**Forum mondial de l'harmonisation des Règlements
concernant les véhicules**

Groupe de travail de la sécurité passive

Règlement ONU n° 129 (Dispositifs améliorés de retenue pour enfants)**Proposition de complément 5 à la série 02 d'amendements
et de complément 2 à la série 03 d'amendements
au Règlement ONU n° 129****Communication de l'expert de l'Association européenne
des fournisseurs de l'automobile***

Figure 2A

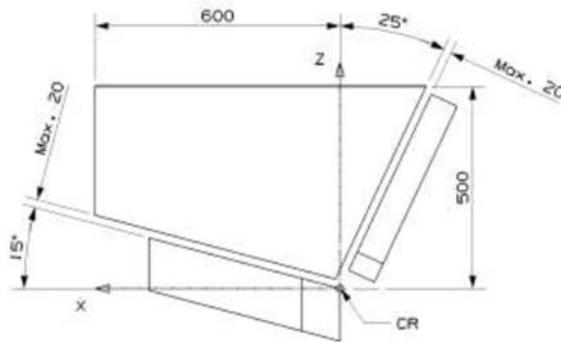
Dimensions du panneau de portière pour l'essai des dispositifs améliorés de retenue pour enfants intégraux équipé d'attaches ISOFIX – vue en coupe (tolérance générale : ± 2 mm et ± 1 degré)

Ce panneau de portière doit être utilisé lorsque le dispositif amélioré de retenue pour enfants intégral soumis à l'essai est fixé au moyen du système ISOFIX.

2. La présente proposition tend à modifier la série 02 d'amendements au Règlement ONU n° 129 de façon à imposer le panneau de portière original, sans ouverture, pour les dispositifs améliorés de retenue pour enfants ISOFIX intégraux (sauf dans le cas des extensions d'homologations pour lesquelles un panneau aux nouvelles dimensions a été utilisé).

Figure 2B

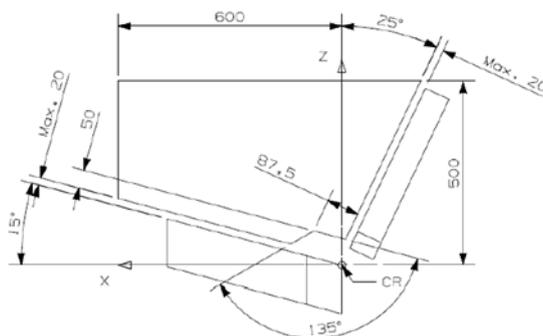
Dimensions du panneau de portière pour l'essai des dispositifs améliorés de retenue pour enfants de classe non intégrale – vue en coupe (tolérance générale : ± 2 mm et ± 1 degré)

Ce panneau de portière doit être utilisé lorsque le dispositif amélioré de retenue pour enfants soumis à l'essai est fixé au moyen de la ceinture de sécurité pour adultes.

Il est également possible d'utiliser cette portière pour les essais visant à étendre l'homologation de type du dispositif amélioré de retenue pour enfants, à condition qu'elle ait été utilisée pour l'homologation de type initiale.

3. Grâce à cette proposition, la conception des dispositifs améliorés de retenue pour enfants ISOFIX ne permettra pas d'utiliser l'ouverture pour atténuer les charges auxquelles sont soumis le dispositif amélioré de retenue pour enfants et le mannequin. Le panneau muni d'une ouverture continuera d'être utilisé avec les dispositifs améliorés de retenue pour enfants intégraux à ceinture et les dispositifs non intégraux.
-
